(仮称) 余呉南越前第一・第二  
ウィンドファーム発電事業  
環 境 影 響 評 価 準 備 書  
補 足 説 明 資 料

令和 5 年 2 月

## 風力部会 補足説明資料 目次

## ○現地調査で確認された沢を対象とした予測結果

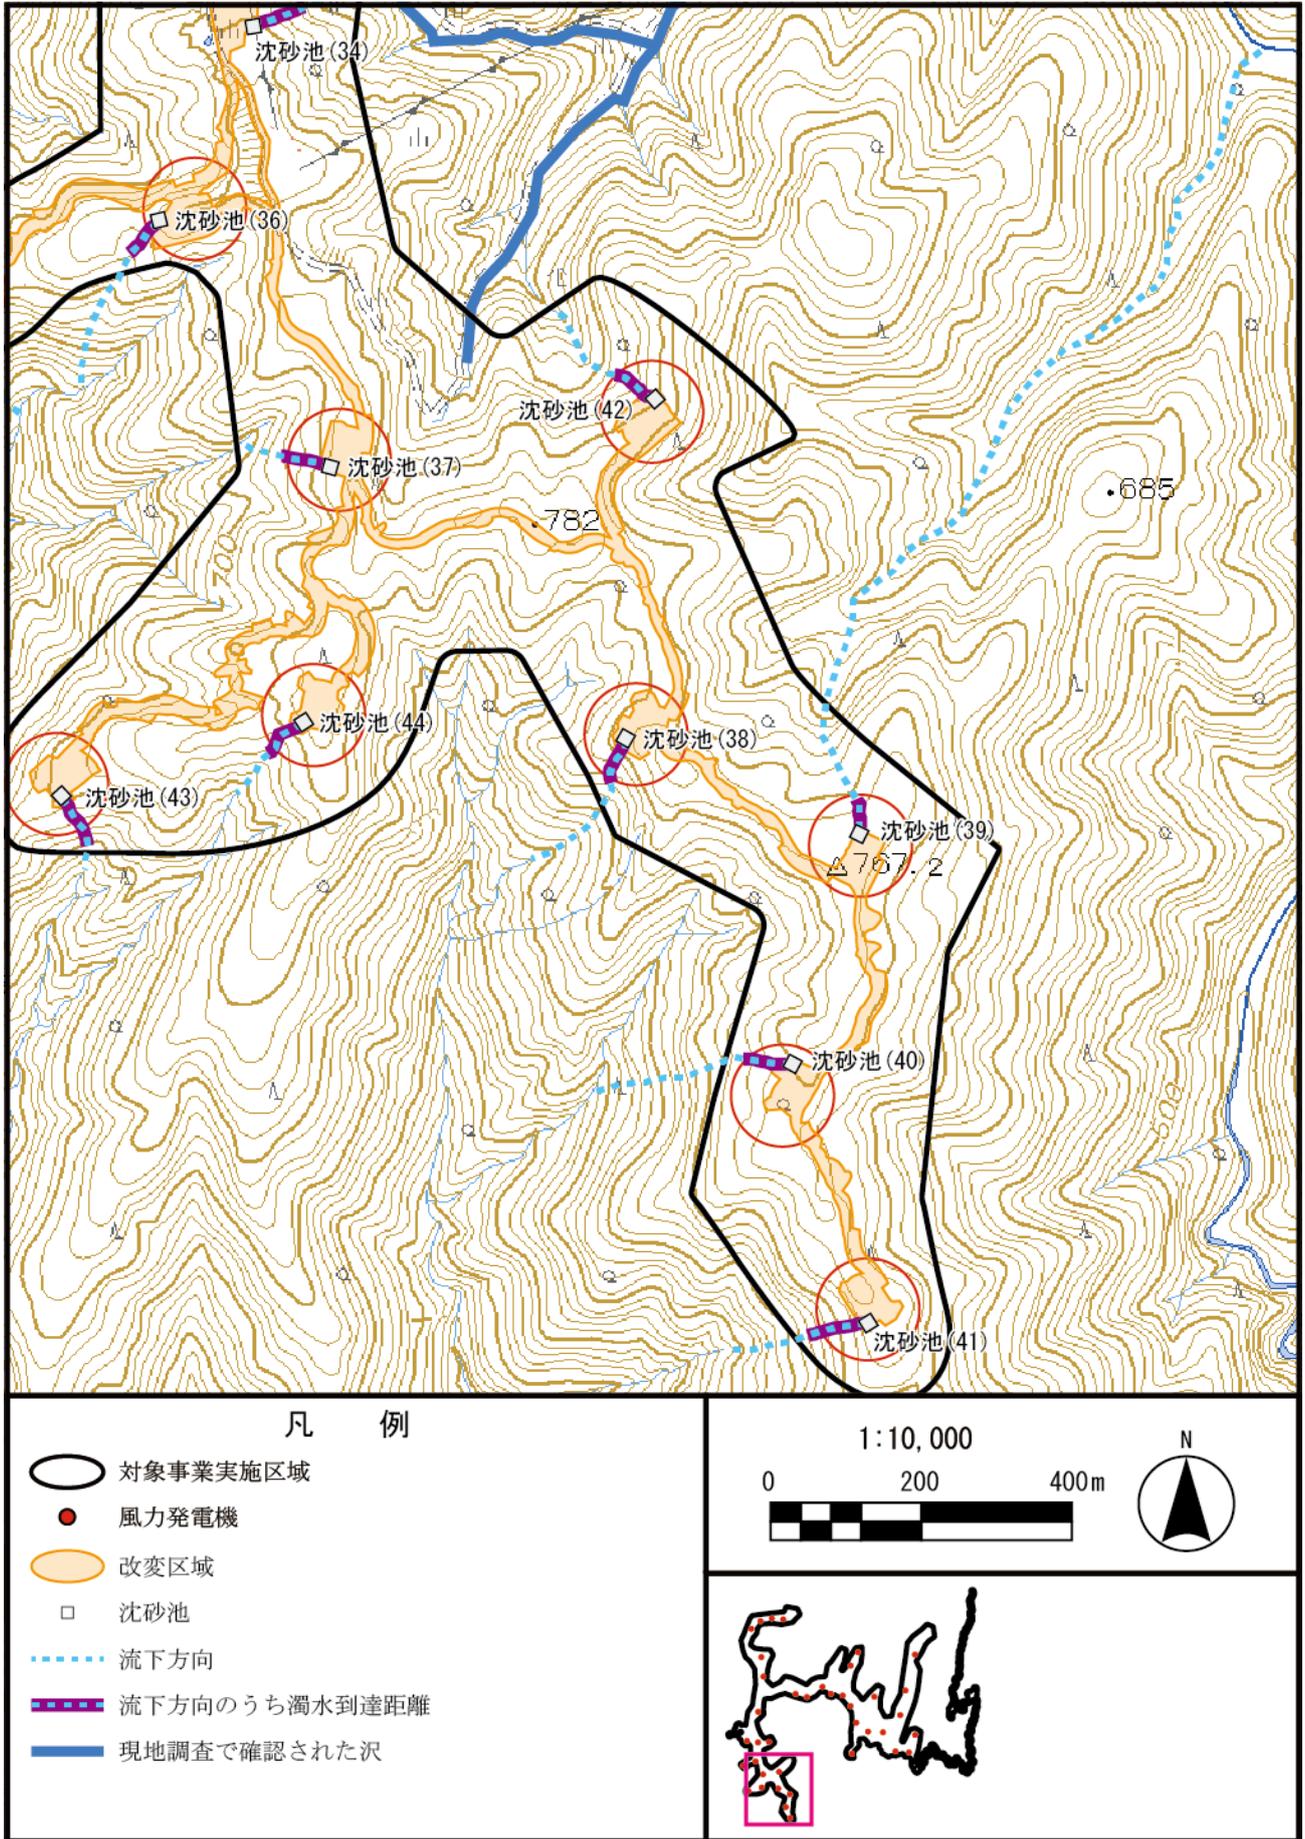
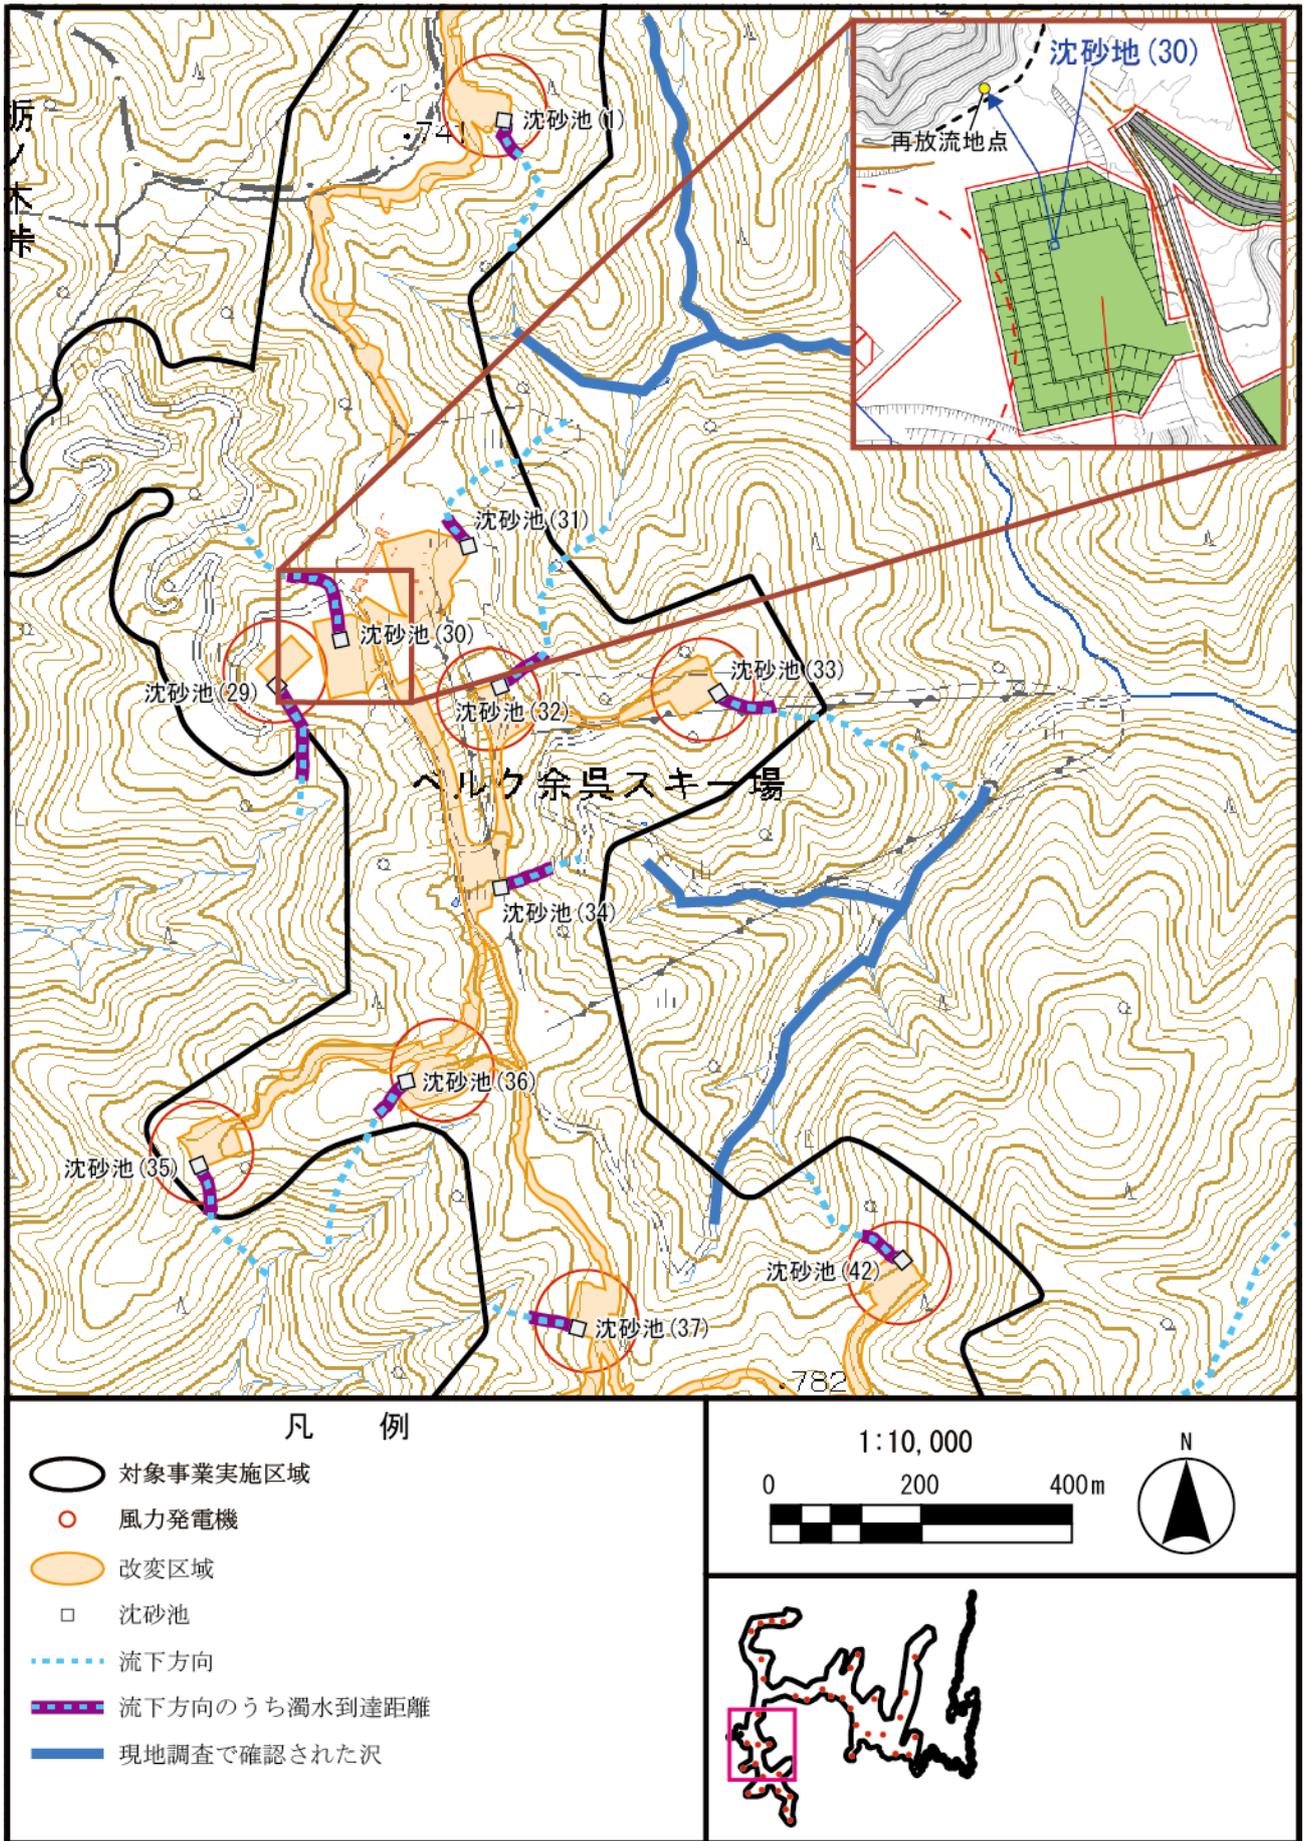
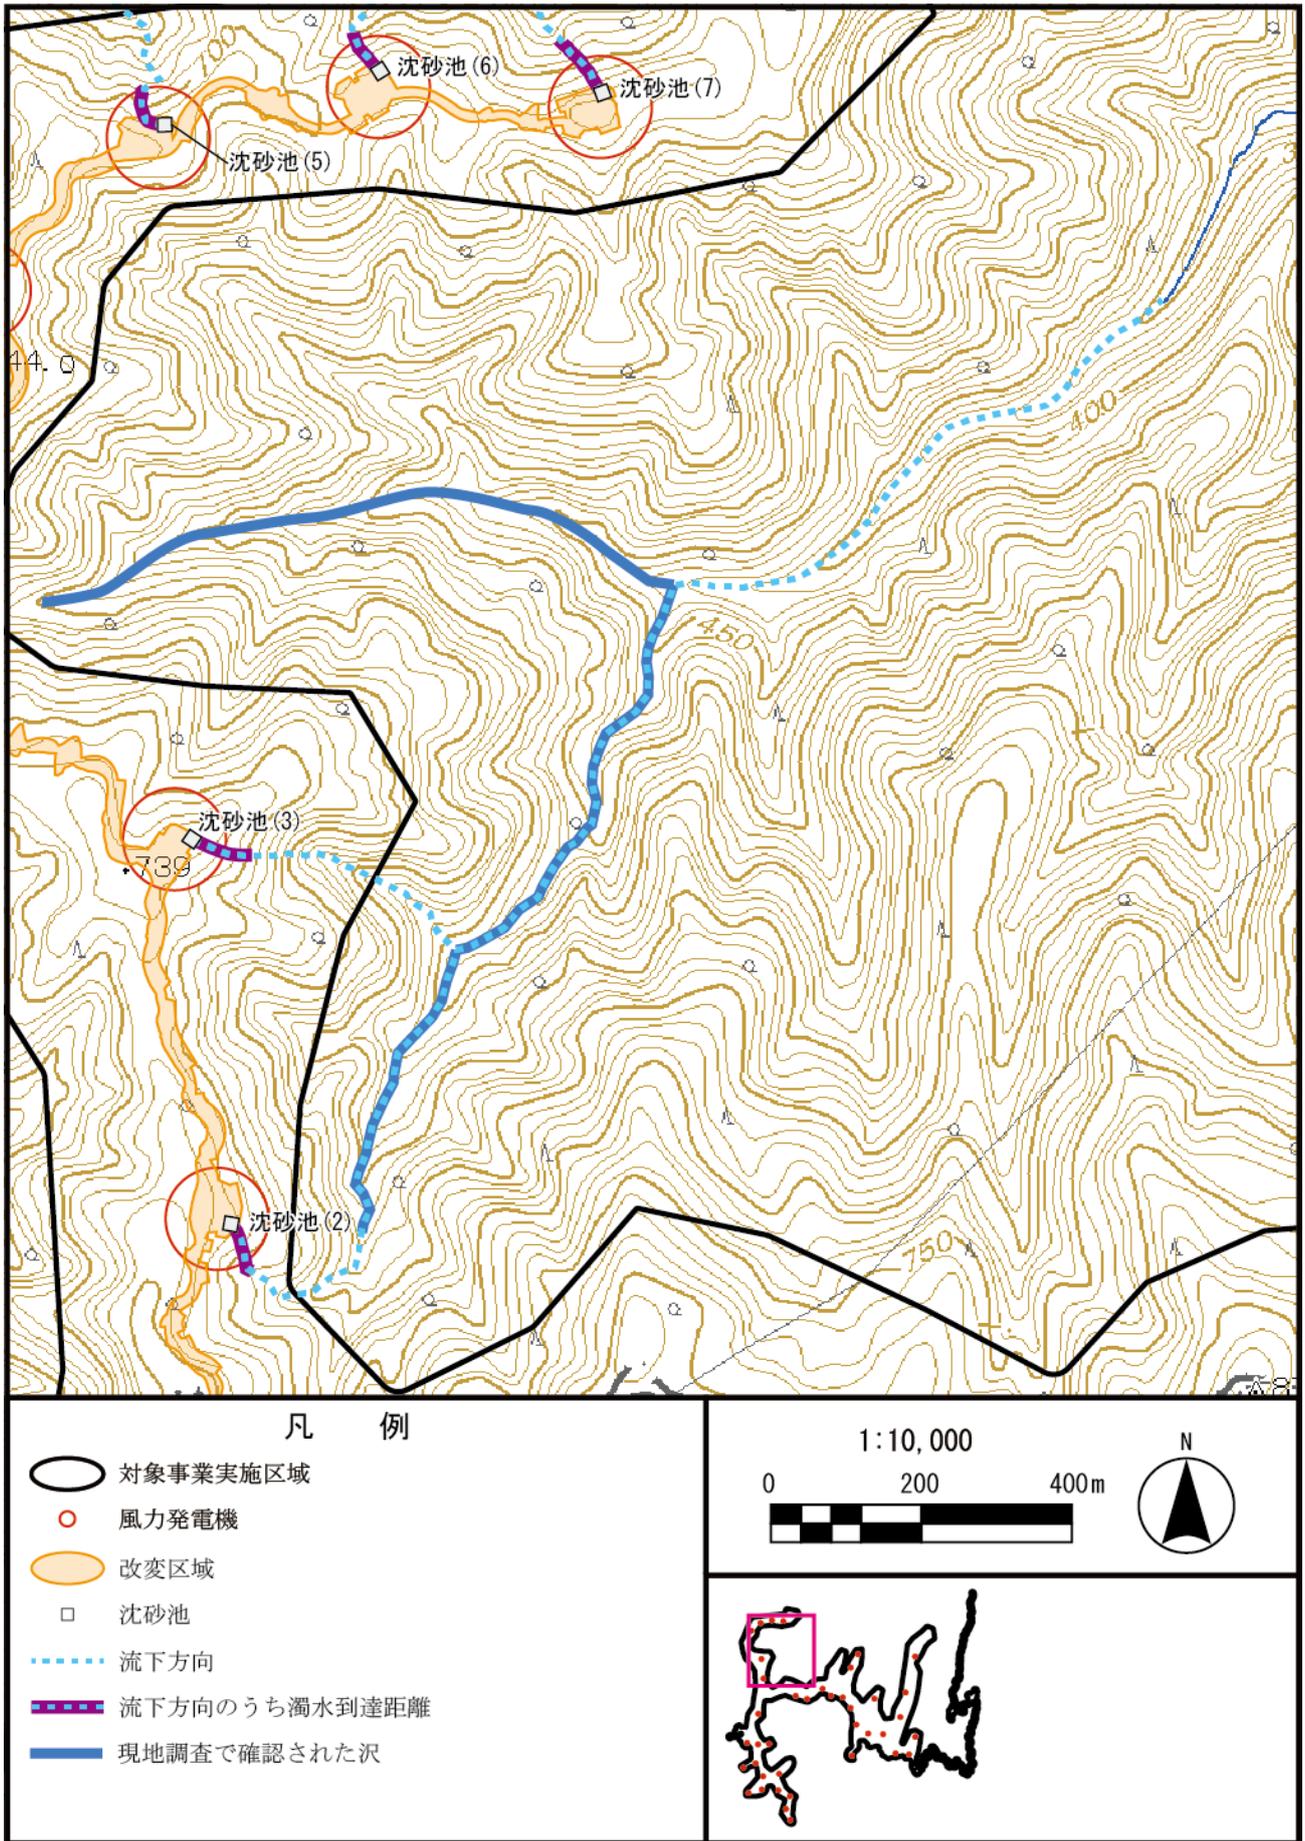
- ①別添資料補足説明資料一次 Q25 で提示いただいた沢筋は、準備書の表 10.1.2-8 「濁水到達推定距離の予測結果」に考慮されているか、確認したい。
- ②評価書では、同別添資料で提示された沢筋も記載してください。

準備書に掲載した「沈砂池排水口から河川又は障害物までの斜面長 (m)」が変更になる沈砂池番号及び工区は以下の表のとおりである。

沈砂池番号	工区	沈砂池排水の放流流域名又は障害物	沈砂池排水口から 100m 区間での平均斜度 (度)	沈砂池排水口から河川又は障害物までの斜面長 (m)	排水口からの濁水到達推定距離 (m)	濁水到達の有無
2	No.23 風車ヤード	現地で確認された沢	27	310	79	無
3	No.24 風車ヤード	現地で確認された沢	36	450	101	無
19	No.29 風車ヤード	現地で確認された沢	38	240	107	無
20	No.30 風車ヤード	現地で確認された沢	37	170	103	無

なお、現地で確認された沢を表示した、沈砂池からの流下図を次ページより掲載した。
